本町田地区の通学路接続候補案に関するワークショップのまとめ

本町田地区通学路接続候補案等地図（2028年度学区地図）

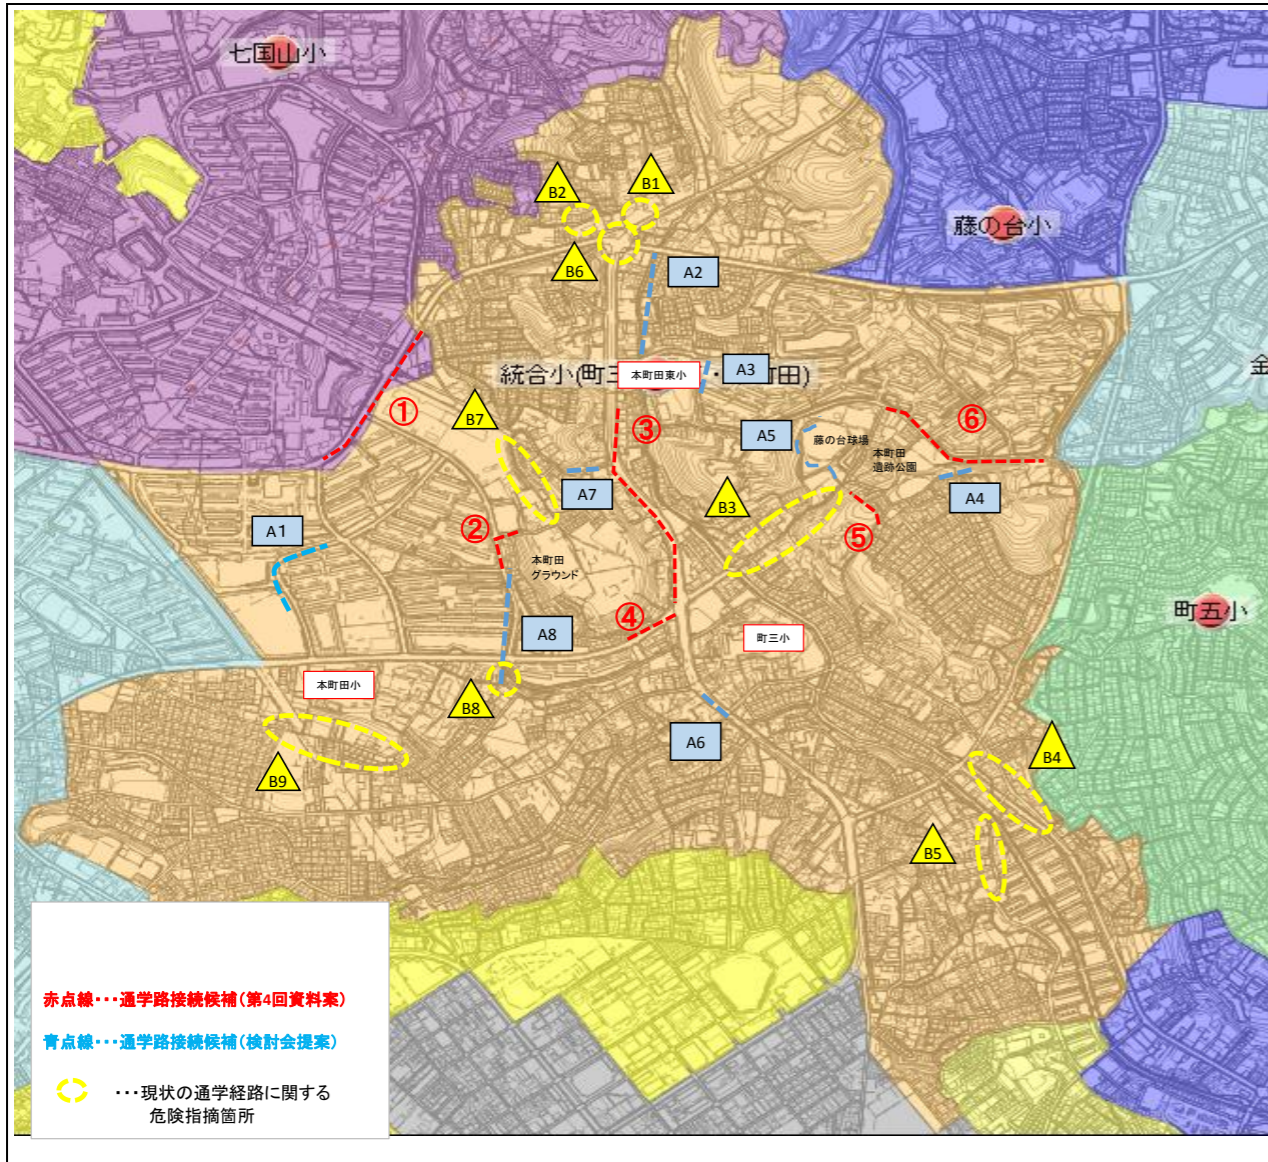
1. 通学路接続候補案の箇所とご意見等について						
地図上の番号	箇所名・所在地	ご意見・ご提案等	対策要望事項	想定する調整先	備考	
①	桜美林大学東京ひなたやまキャンパス付近	特になし	-	-		
②	町田木曾住宅ホ-18号棟先から本町田グラウンド付近	信号機を設置して欲しい 夜だと周辺が暗いため、街灯を設置して欲しい	信号機の設定 街路灯の設置	交通管理者 道路管理者		
③	鎌倉街道（木曾団地東交差点から本町田交差点までの区間）	歩道が出来ていない部分がある	歩道の設置	道路管理者		
		ガードレールを設置して欲しい 工事後のガードレールが気になる 拡幅工事の進捗が知りたい。	ガードレールの設置 -	道路管理者 道路管理者	仮設で留め置かれているガードレールを指す	
④	町田木曾住宅二-3号棟先から木曾団地東交差点まで	特になし	-	-		
⑤	本町田3398-2先	藤の台球場に下ったあたりの合流が車が通るから危険	車に対する注意喚起の看板や路面標示等の設置	交通管理者 道路管理者	現状 ・「事故多し注意」看板あり ・一時停止の標識と路面標示あり	
⑥	藤の台団地1-43号棟先から2-22号棟先まで	特になし	-	-		
第4回検討会委員ご意見箇所	A1	木曾山崎グラウンド付近	木曾山グラウンドの横から、さくらん幼稚園手前に行くまでの道。→ただし、駐車場が点在しており、危険性は高い。	-	-	現状 ・ガードパイプが設置されている歩道あり
	A2	本町田東小隣のなかよし散歩道付近	なかよし散歩道を今井谷戸方面まで延長し、スクールゾーンに設定する	スクールゾーンの設定	交通管理者 道路管理者	現状 「とび出しちゅうい」、「スピード落とせ」、「通学路」看板あり 赤色の舗装あり
	A3	開進幼稚園付近	開進幼稚園の横の道。	-	-	現状 ・歩道あり ・「自転車スピード落とせ」看板あり
	A4	弥生ヶ丘自治会館先	・弥生ヶ丘自治会から本町田遺跡公園わきの階段を使って⑥への接続	-	-	現状 ・車の通行はない ・オートバイ乗り入れ禁止看板あり
	A5	藤の台球場付近	藤の台球場内を通るルート	-	-	現状 施設敷地内のため道路がない

A6	鎌倉街道（町田三小入口交差点からカノン動物病院先まで）	町三小前バス停あたりから鎌倉街道を北に行く道の通学路の接続	-	-	現状 ・ガードパイプが設置されている歩道あり
	A7	ヤマト運輸 町田本町田センター付近	・ヤマト運輸の車両の出入りが心配 ・道が暗い	街路灯の設置	道路管理者	
	A8	町田木曾住宅二-1号棟先交差点から町田木曾住宅ホ-10号棟先まで	消防署通りと②の間の通り	-	-	現状 左側に歩道あり

2. 既存の通学路で危険と思われる箇所						
地図上の番号	ご意見・ご提案等				備考	
B1	今井谷戸のセパイレブ周辺について、出入り口が多いので車の出入りが危険。また、周りを見ないで出入りする車が多い。					
B2	今井谷戸交差点から味の民芸とセパイレブの間の道が危険					
B3	藤の台球場裏から町三小に下る道が細い、見通しが悪い、交通量が多いので新しい学校に通学時には通学路から外してほしい					
B4	恩田川沿いの裏道が抜け道になっていて車のスピードが速い。（通学路と交差する部分あり）					
B5	今井谷戸や木曾団地東の交差点が心配					
B6	本町田グラウンドの北側の道から通う子の道路の細さが心配					
B7	めんくいのあたりの道路が車がすれ違えないくらい狭い					
B8	本町田小学校の裏側が抜け道として使われている。町田市民病院に抜ける道路がいつ開通するかわからないので工事が終わっていない前提で道路の安全対策を考えるべき
